Licitación Publica 09/2025**“Unidad penitenciaria N° 13 - Piñero. Construcción de 6 módulos penitenciarios (A-B-C-D-E-F)”****CIRCULAR N°3 – CON CONSULTA**

Por este medio esta Unidad Ejecutora comunica a los oferentes de la licitación pública 09/2025 que se han recibido las consultas vinculadas al llamado, que se transcriben a continuación junto a sus respectivas respuestas.

05_A-U- A.01

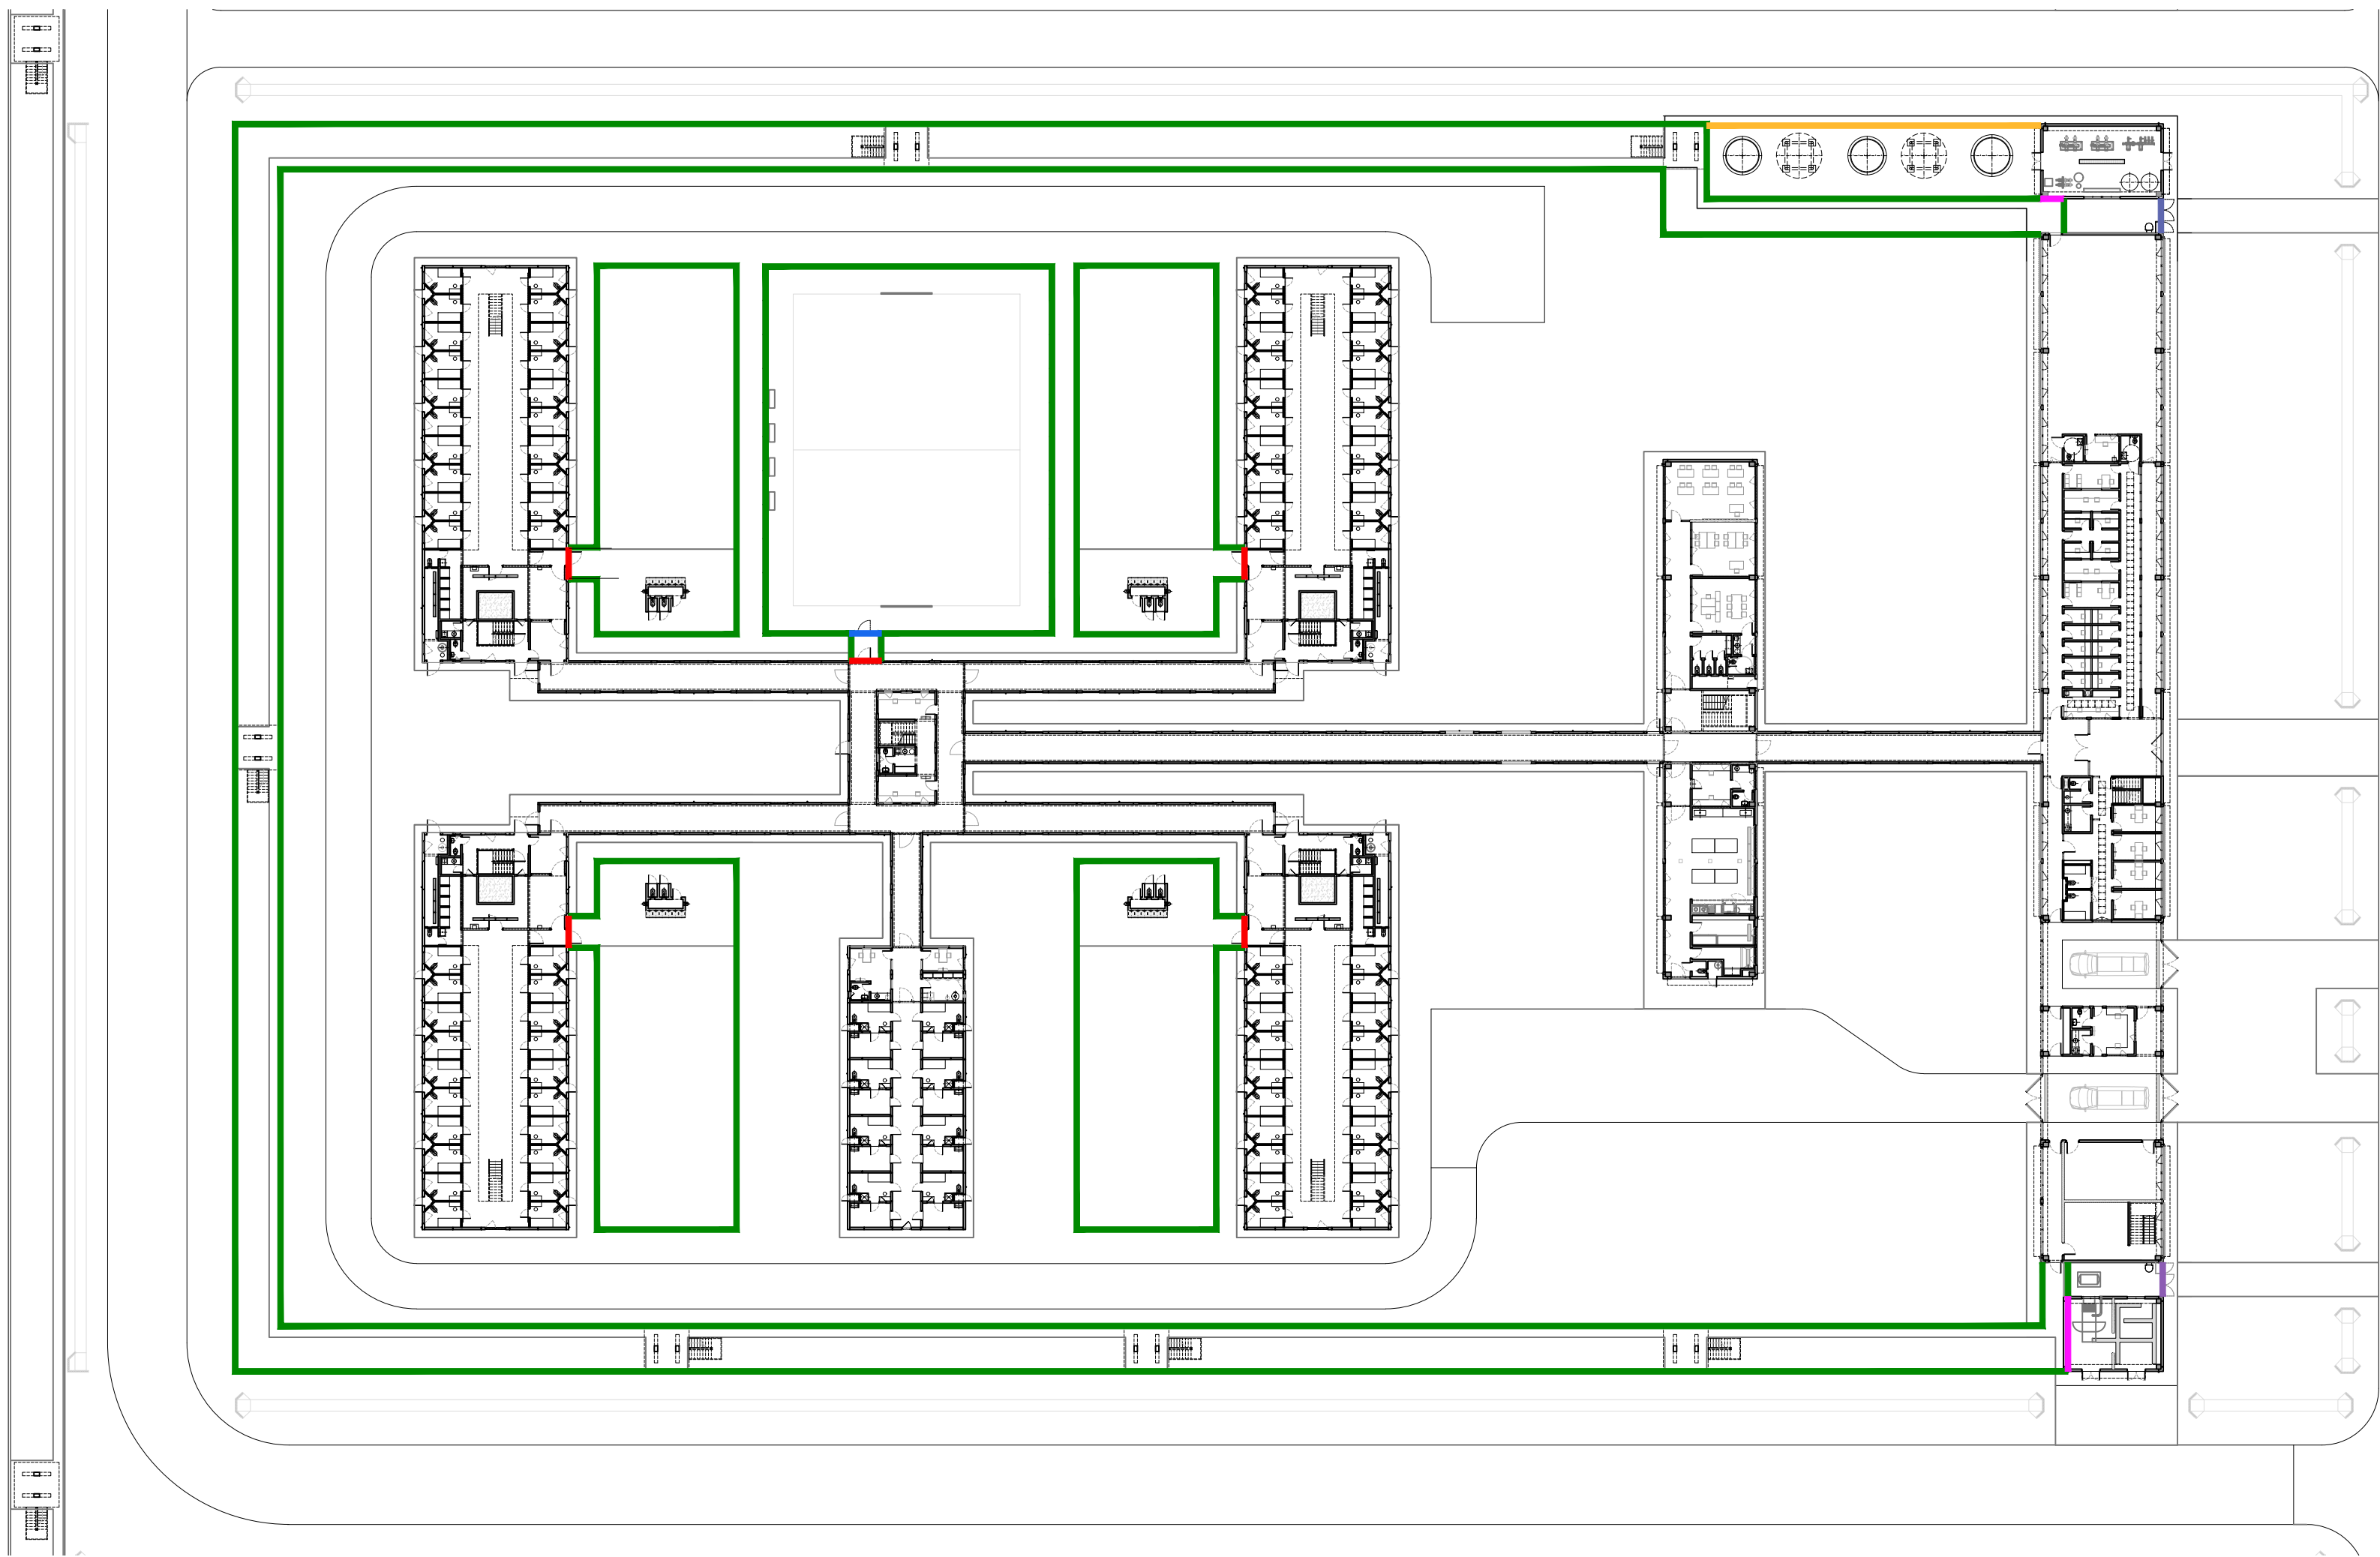
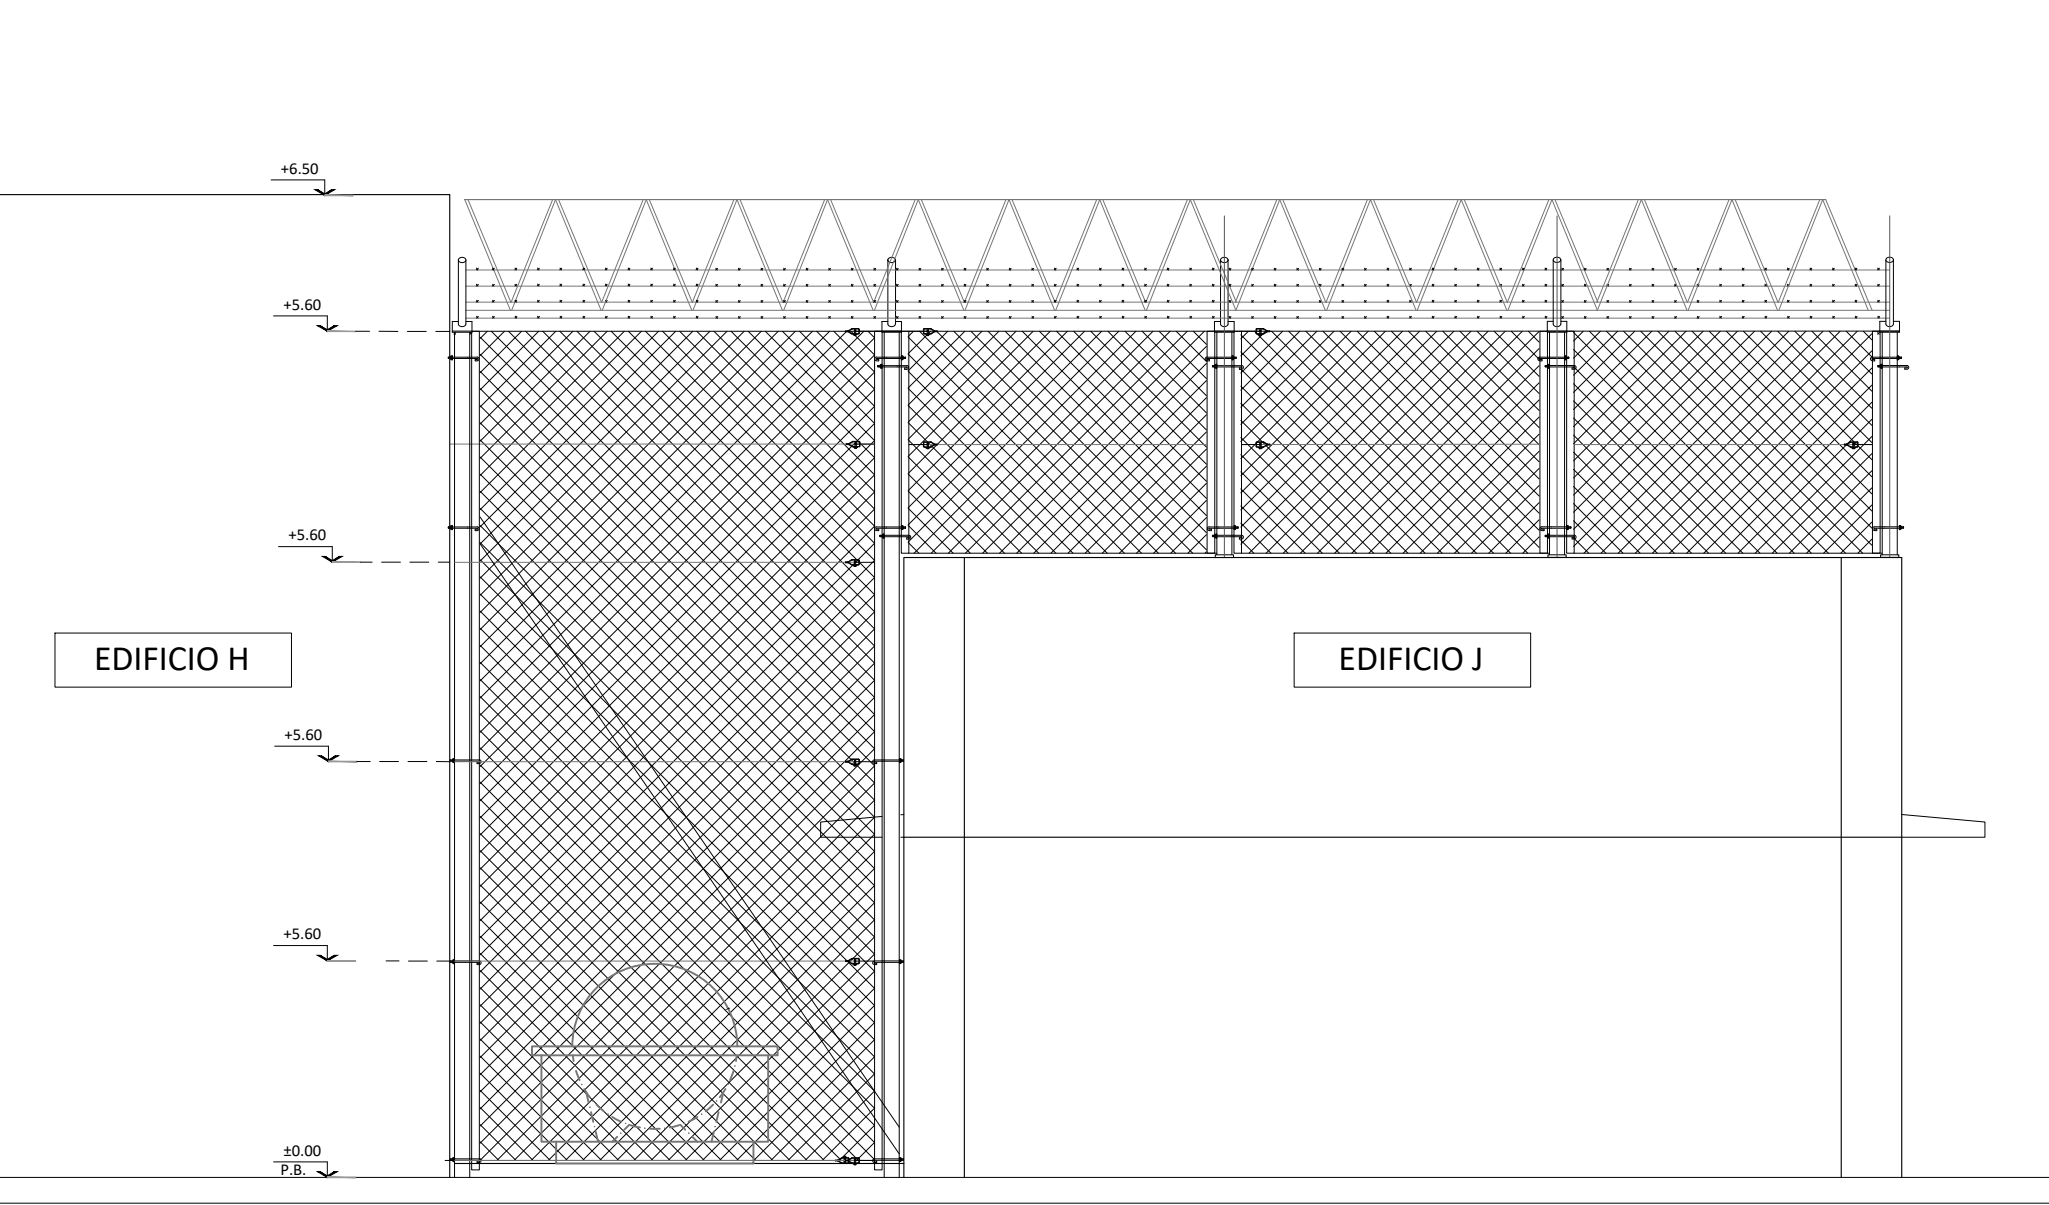
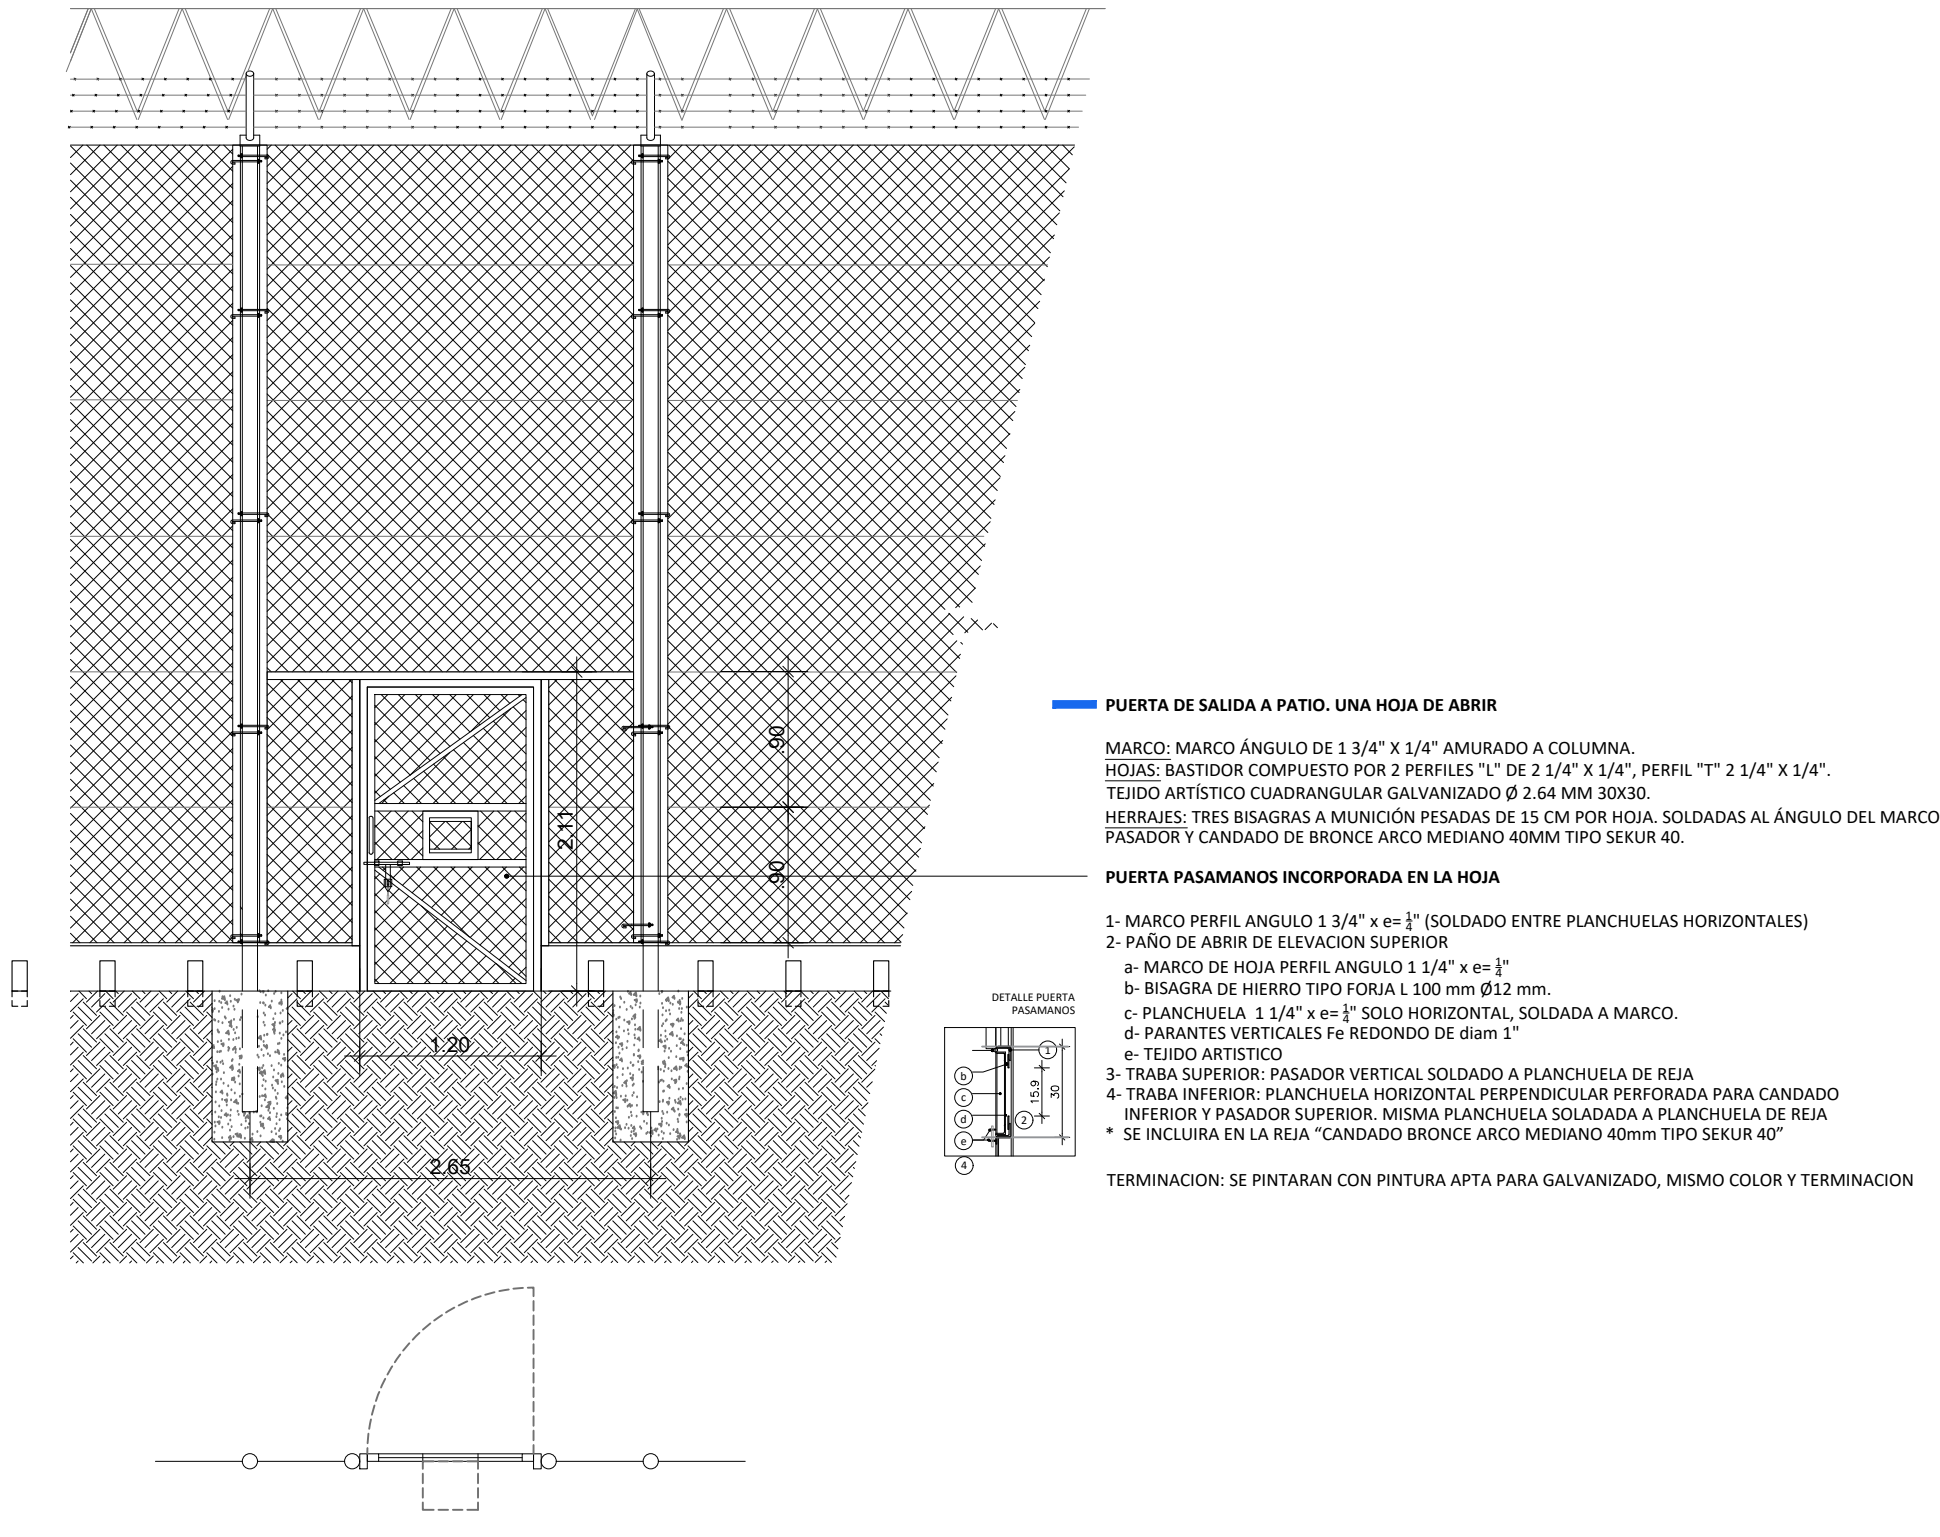
En el plano 253 05_A U - A.01 el Cerco Antiescala no está indicado con color, por lo que no podemos computarlo. Su referencia no aparece en el plano. Podrían por favor enviar el plano corregido?

Se adjunta plano 05_A U – A.01 R01 con los cercos indicados en color.
